**AVIS RELATIF À LA PROTECTION
CONTRE LES EVENTUELS EFFETS NOCIFS ET NUISANCES
PROVOQUÉS PAR LES RAYONNEMENTS NON IONISANTS
GÉNÉRÉS PAR DES ANTENNES ÉMETTRICES STATIONNAIRES**

Commune : LIEGE - Exploitant : PROXIMUS

Référence exploitant : 41PSF_02

Rapport n° 3051 / 2025

Figure 1 : Vue en plan des lieux de séjour et des points de contrôle

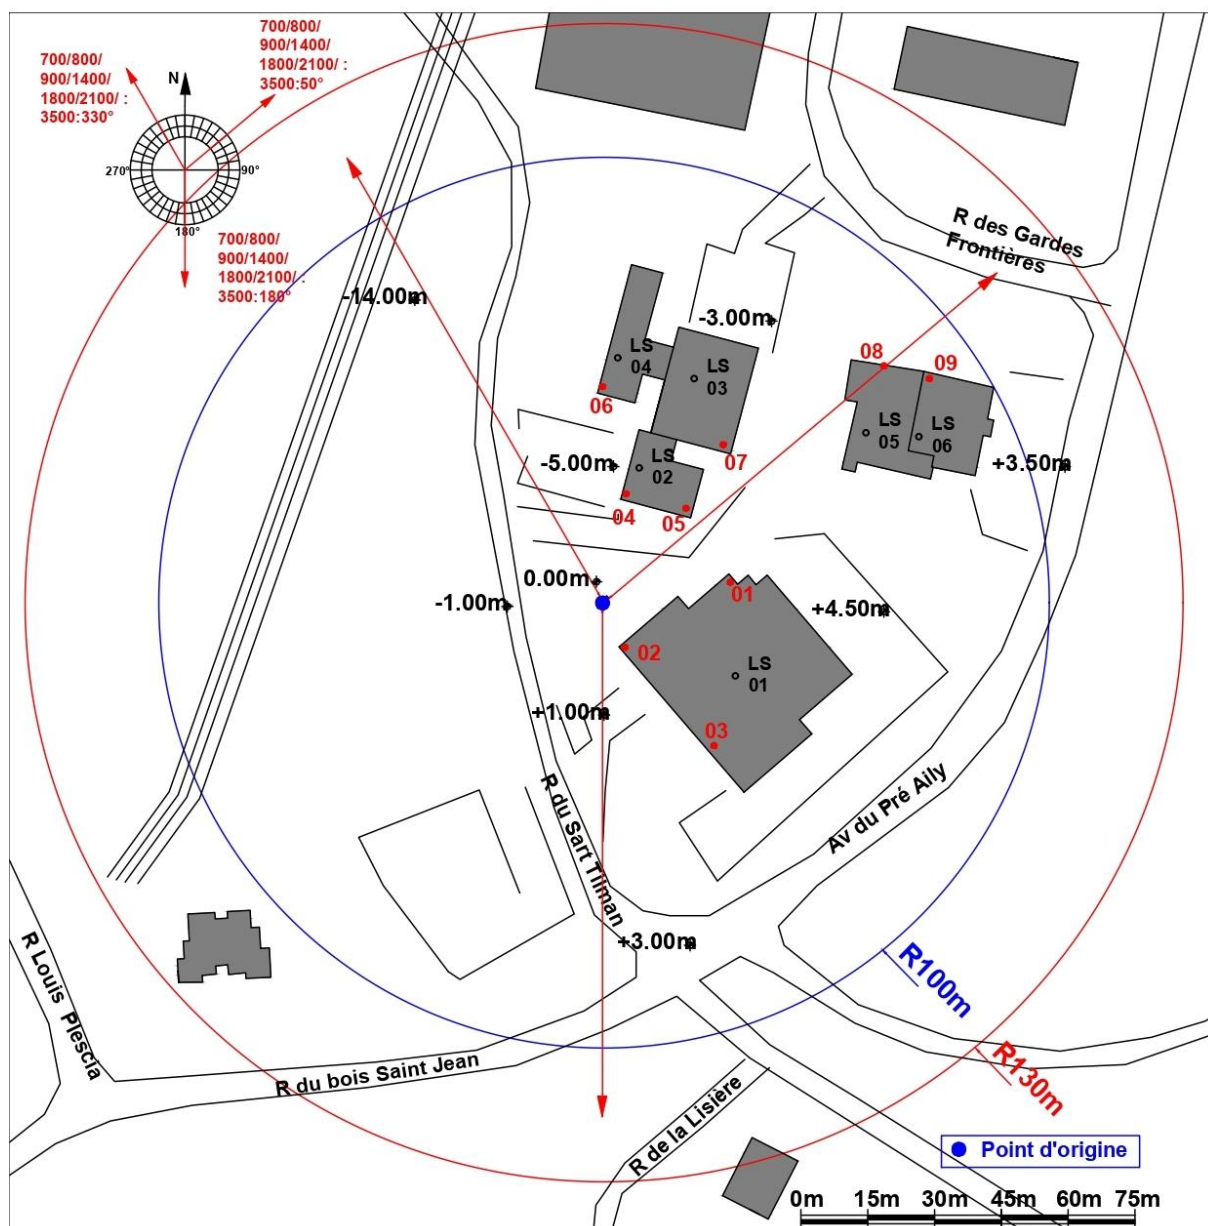
- le numéro du point de contrôle repris sur un des plans de la figure 1;
- le numéro du LS dans lequel se trouve le point de contrôle de la 1^{ère} colonne ;
- l'atténuation d'obstacle prise en compte pour le calcul de l'indice d'exposition dans le LS ;
- le résultat du calcul de l'indice d'exposition.

N° point de contrôle	LS	Atténuation (dB)	Indice d'exposition relatif à la limite par installation IE_i
9	LS06	3,0	0,054
8	LS05	3,0	0,038
5	LS02	3,0	0,020
1	LS01	3,0	0,017
4	LS02	3,0	0,016
2	LS01	3,0	0,014
7	LS04	3,0	0,012
6	LS03	3,0	0,011
3	LS01	3,0	0,006

En ce qui concerne les antennes de l'installation mentionnées dans le tableau 1, la distance maximale à laquelle la limite pourrait être atteinte, à l'extérieur, est égale à 90,2 m. S'il n'y a pas de LS à une distance inférieure, les antennes respectent forcément la limite d'immission.

Dans le cas des LS situés à l'intérieur des bâtiments, une atténuation d'obstacle est prise en compte et il en résulte que la distance maximale à laquelle la limite pourrait être atteinte se réduit à 63,9 m.

Les résultats de l'évaluation décrite au paragraphe 4 indiquent que les antennes émettrices stationnaires de l'installation faisant l'objet du présent avis ne produisent pas, dans un lieu de séjour, un rayonnement électromagnétique maximum supérieur aux limites fixées à l'article 4 du décret.

Figure 2 : Vue en plan des installations d'antennes dans un rayon de 300 mètres autour de l'installation faisant l'objet de la demande d'avis

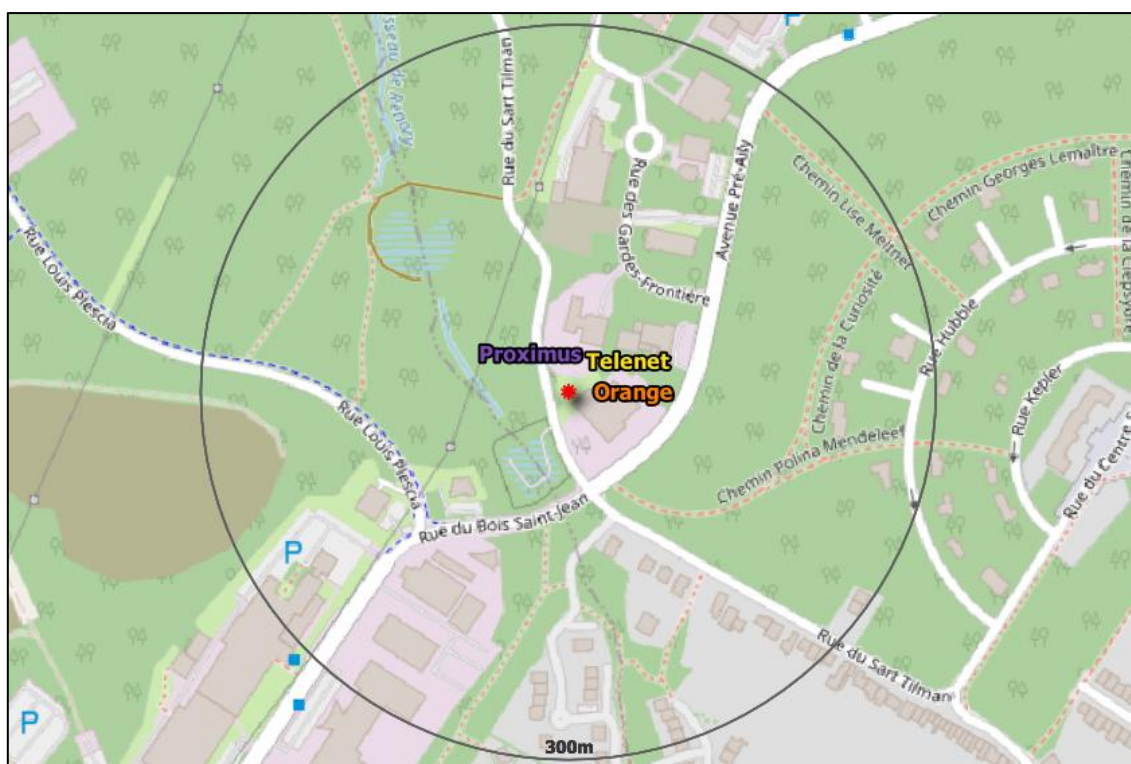
Le plan en projection verticale de la figure 2 indique la localisation des installations d'antennes émettrices stationnaires visées par le décret et situées dans un rayon de 300 mètres autour de l'installation référencée dans le paragraphe 2 et localisée au centre du cercle. Les données de localisation de ces antennes et les avis correspondant sont accessibles via le cadastre en ligne des antennes émettrices stationnaires⁸. Les installations prises en compte dans l'évaluation du respect de la limite cumulative sont les installations d'antennes émettrices déclarées en service par l'exploitant à la date du présent avis, à l'exception de l'installation référencée dans le paragraphe 2 et éventuellement d'autres installations ayant fait l'objet d'une demande d'avis à la même date et qui sont situées à l'intérieur de la zone de 300 mètres de rayon.

- c) dans tous les autres cas, il a été vérifié que la limite cumulative définie à l'article 4, §2 du décret n'est pas dépassée dans les lieux de séjour sur base du nombre d'installations localisées dans la zone d'évaluation de 300 mètres de rayon représentée dans la figure 2, de leur localisation ainsi que des données inscrites dans la figure 1 et au paragraphe 4 du présent avis et dans les avis attestant le respect de la limite par installation ou de la limite abrogée de 3 V/m relatifs aux autres installations reprises dans la figure 2.

Compte tenu des considérations ci-dessus, il apparaît que l'intensité du rayonnement électromagnétique généré, dans les lieux de séjour situés dans un rayon de 300 mètres autour de l'installation référencée dans le paragraphe 2, par l'ensemble des antennes émettrices stationnaires de l'ensemble des exploitants du même site d'antennes émettrices stationnaires respecte la limite fixée à l'article 4, § 2 du décret.
